## 设计更改通知单

编号:BG-015

工程名称	汕头综合保税区园区基础设施提升工程项目道路建设部分(二期)		设计号	路 12-2022003			
有关图纸图号	SLH08-001~008、SDQ08-001~008、SJG08-001						
更改依据、评审结论、更改内容:  根据函件《关于汕头综合保税区园区基础设施提升工程项目道路建设部分(二期)第二批需进行设计变更的函》(2024年3月6日)、《工程洽商记录表》(编号:QS-15)的内容,对河中路中轴绿地景观进行提升改造。  具体图纸调整见附图。  项目负责人: <u>陈夏菁</u> 涉及到的各专业负责人: <u>李冠真</u>  (施工图出图章) 年 月 日							
设计	<u>李冠真</u>	校核	<u>方翔举</u>	审核	<u>叶吟飞</u>	审定	<u>孙海鸣</u>
会签栏	专业名称	电气	结构				
	签名	<u>林伟伟</u>	<u>黄益腾</u>				
收件单位	汕头综合保税区公用事业服务中心				收件人		
传递方式	<input type="checkbox"/> 直接交付收件方 <input type="checkbox"/> 邮寄(附寄送凭证)或传真			收件人签名: 承办人签名:

河中路东侧绿岛景观改造范围总平面图 1:300

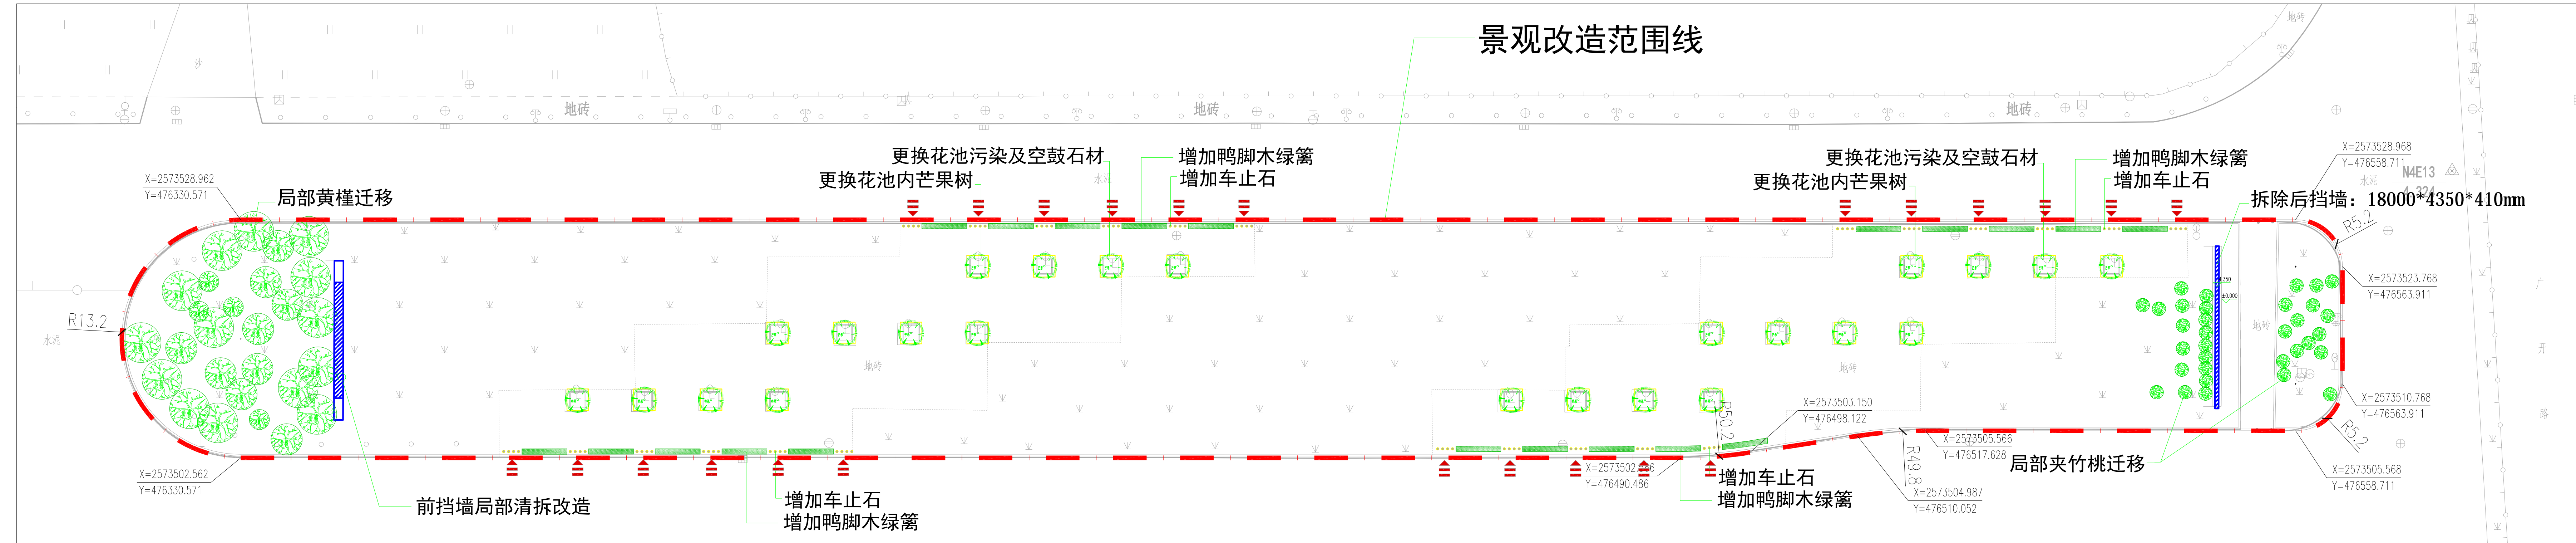
根据函件《关于汕头综合保税区园区基础设施提升工程项目道路建设部分(二期)第二批需进行设计变更的函》(2024年3月6日)、《工程洽商记录表》(编号:QS-15)的内容,本项目增加对河中路中轴绿地景观进行提升改造的建设内容。

建设地点:汕头综合保税区河中路东侧中轴绿地;  
建设规模:长246.5m,宽26.4m,改造面积总6242.74m<sup>2</sup>;  
建设内容:包括中轴绿地后挡墙清拆,前挡墙改造,局部苗木更换、迁移、补种,广场花池饰面改造,广场增加绿篱、车止石及景观照明等。

图中虚线内为改造范围。
